Commune de Rochejean

Mise en place des périmètres de protection

Puits de la Leupe

Avis et propositions de l'hydrogéologue agréé

Figure 3 : Périmètres de protection immédiate et rapprochée du puits de la Leupe

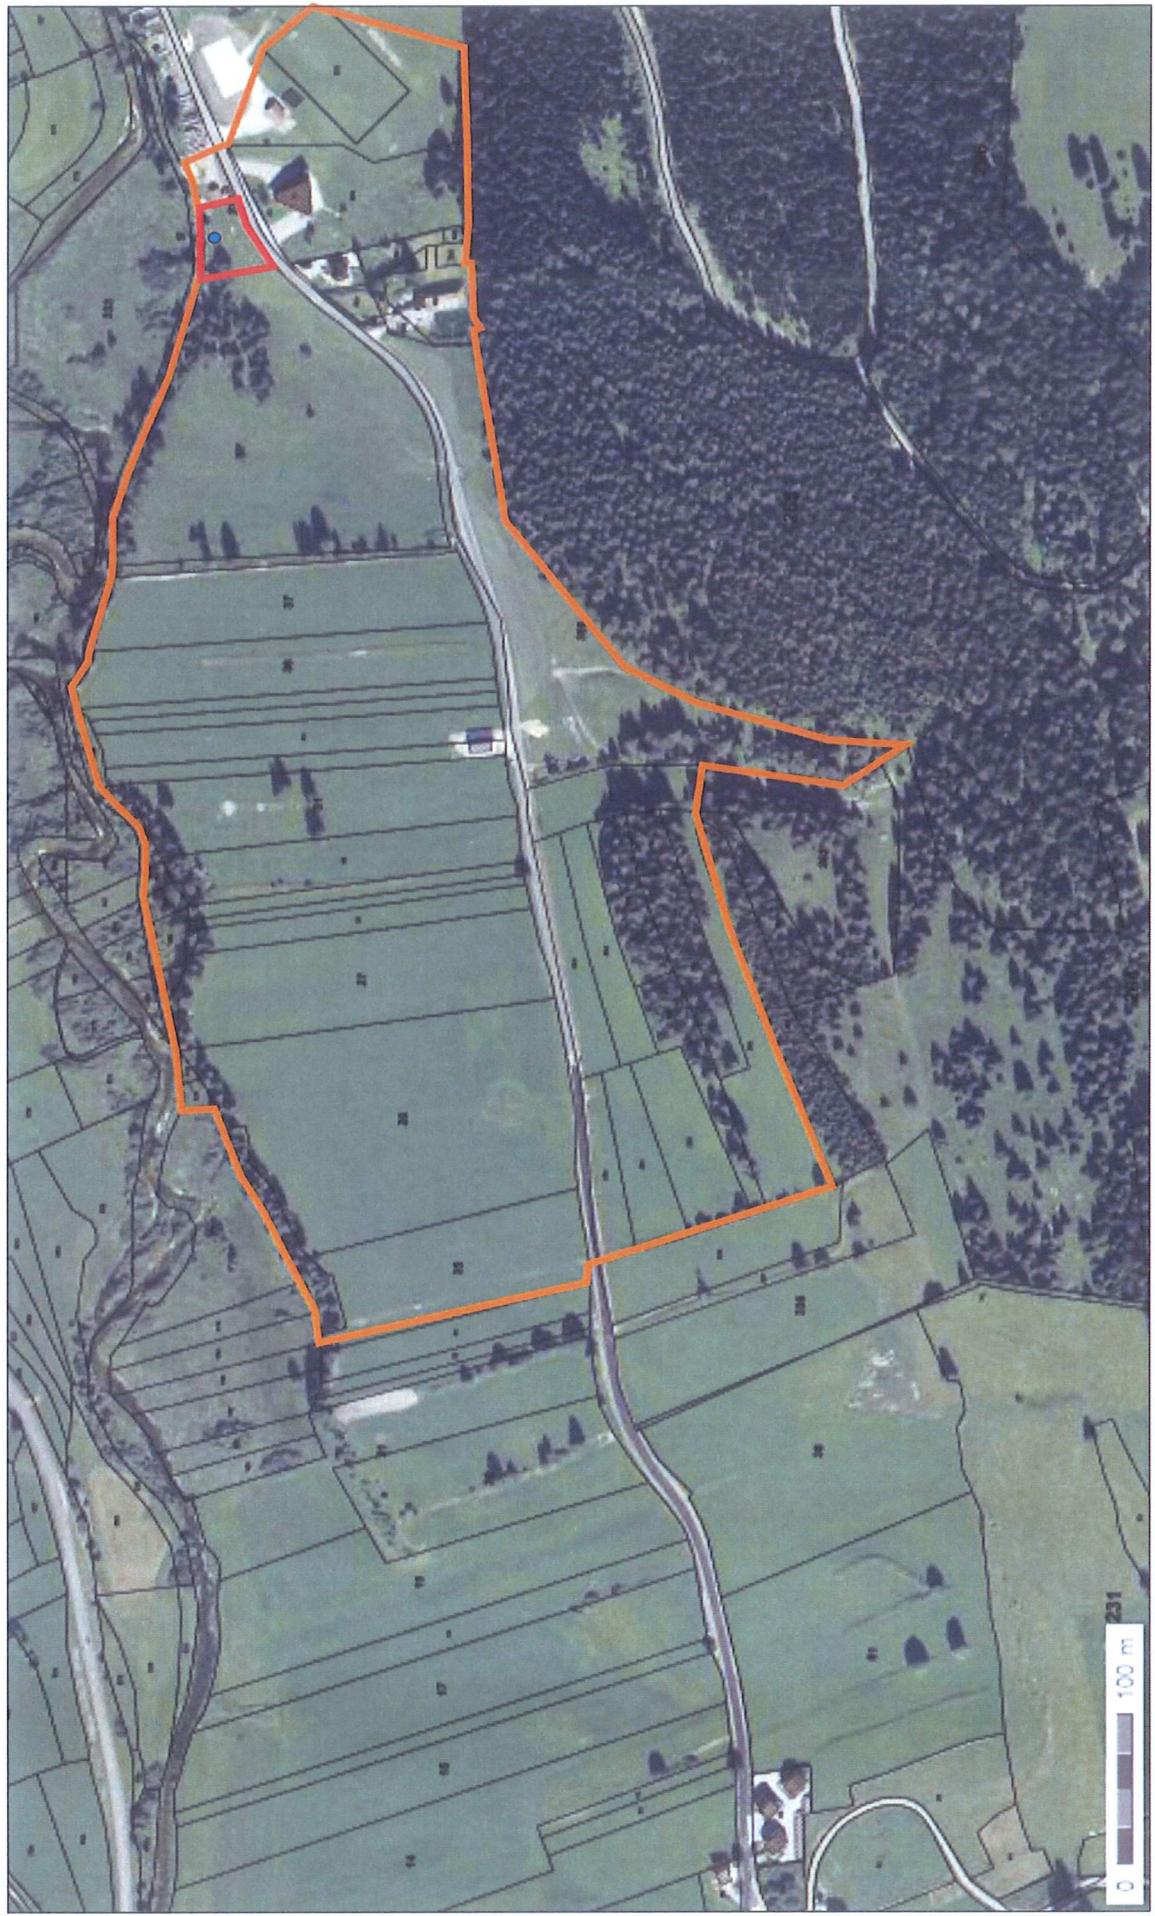
Je propose donc l'instauration d'un PPI dont les limites par rapport au coté du capot du puits seront :

- A 25 m en direction de la station de pompage (est) ;
- A 25 m en direction de l'ouest ;
- Le long du pied de talus de la route communale (sud) ;
- A environ 4 m long de l'ancien canal (nord), incluant le piézomètre le plus au nord.

Le type de clôture sera adapté au contexte de bordure de route et de prairie. Le contour du PPI sera adapté aux contraintes topographiques, particulièrement coté nord.

Par conséquent, je ne propose qu'un seul niveau de prescriptions sur le périmètre de protection rapprochée dont l'objectif sera de maintenir le plus possible l'occupation actuelle du sol. Les contours sont inspirés de ceux du bassin d'alimentation défini au chapitre 5, en intégrant les contours des parcelles.
